Demande de concession d'utilisation du domaine public maritime
pour la Réhabilitation et prolongation de l'émissaire du ruisseau
de Mazy sur la commune de La Baule-Escoublac

Rapport - Conclusions et avis motivé

du commissaire enquêteur Yves PENVERNE

10.2.2.2. Sécurité

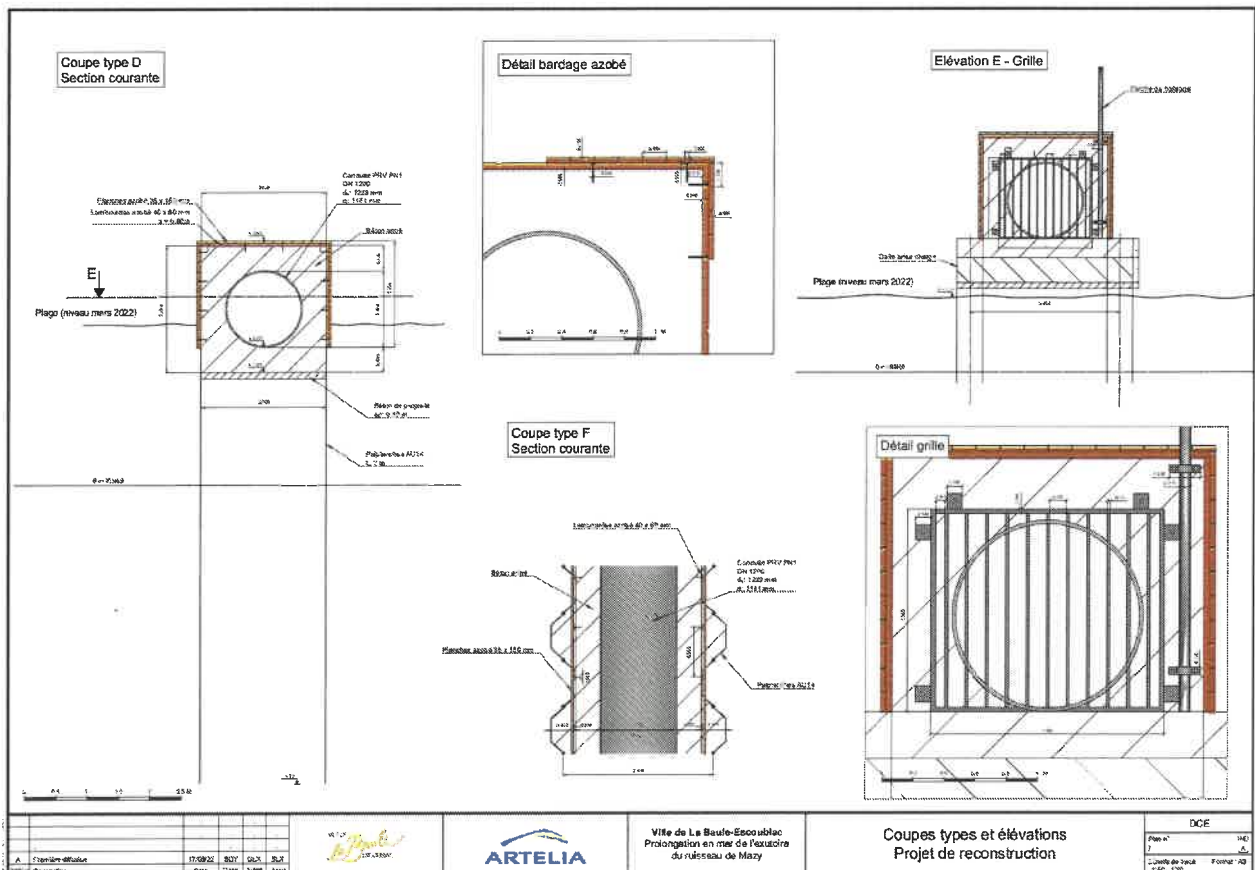
Le nouvel émissaire sera-t-il conçu pour que des enfants ne puissent jouer à proximité et entrer à l'intérieur ?

*Pour des questions de sécurité vis-à-vis des usagers pouvant accéder au-dessus de l'ouvrage et de résistance aux actions hydrodynamiques, il est envisagé de protéger la canalisation par un cadre en béton armé de 2.0 m de largeur et de 2.0 m de hauteur sur le premier tronçon et de 2.20 de hauteur sur le deuxième tronçon. **Ce cadre en béton armé sera recouvert également recouvert d'un bardage bois pour une meilleure insertion paysagère de l'ouvrage mais aussi pour des questions de sécurité.***

3.2. SECURITE

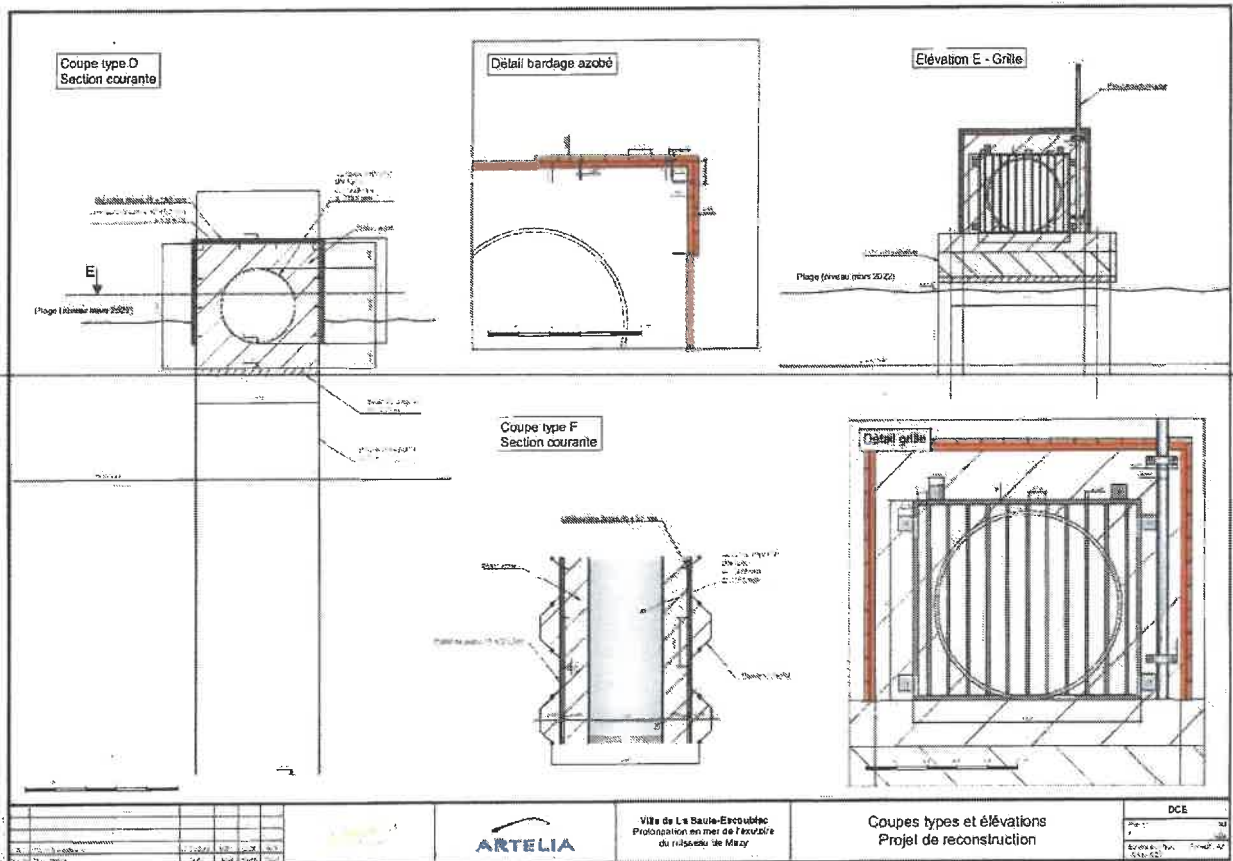
Le nouvel émissaire sera-t-il conçu pour que des enfants ne puissent jouer à proximité et entrer à l'intérieur ?

Pour des questions de sécurité vis-à-vis des usagers pouvant accéder au-dessus de l'ouvrage et de résistance aux actions hydrodynamiques, il est envisagé de protéger la canalisation par un cadre en béton armé de 2.0 m de largeur et de 2.0 m de hauteur sur le premier tronçon et de 2.20 de hauteur sur le deuxième tronçon. Ce cadre en béton armé sera recouvert également recouvert d'un bardage bois pour une meilleure insertion paysagère de l'ouvrage mais aussi pour des questions de sécurité.

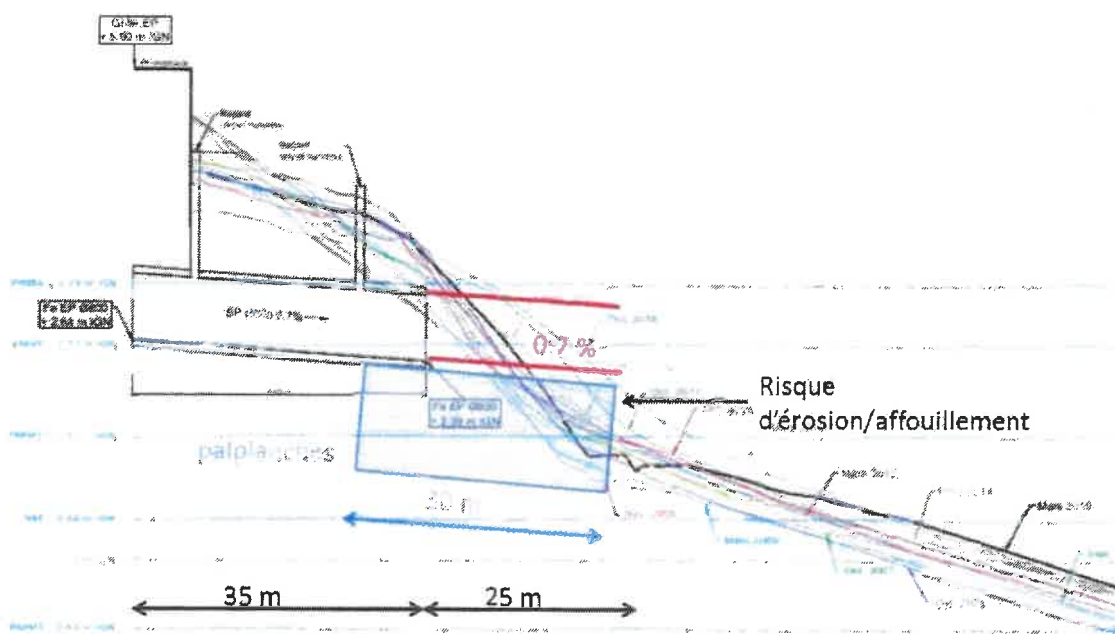
Un contributeur propose d'enterrer l'émissaire et de le prolonger bien au-delà de la plage.

Les contraintes considérées pour le nouvel ouvrage sont :

- Pour se prémunir contre l'ensablement en sortie, **l'ouvrage est prolongé de 25 m** (compromis entre longueur « suffisante » pour limiter les risques de colmatage et pour limiter les impacts potentiels sur le transit littoral (effet « épi ») ;
- Compte tenu des variations du profil de haut de plage et afin de protéger la partie terminale de l'ouvrage contre les risques d'affouillements, il est proposé de fonder **l'ouvrage sur un double rideau de palplanches** qui aura un double rôle de fondation et d'écran de confinement.
- Pour limiter l'érosion devant l'exutoire, un ouvrage de déversement sera construit à l'image de la **dalle brise charge en sortie d'ouvrage** actuel.
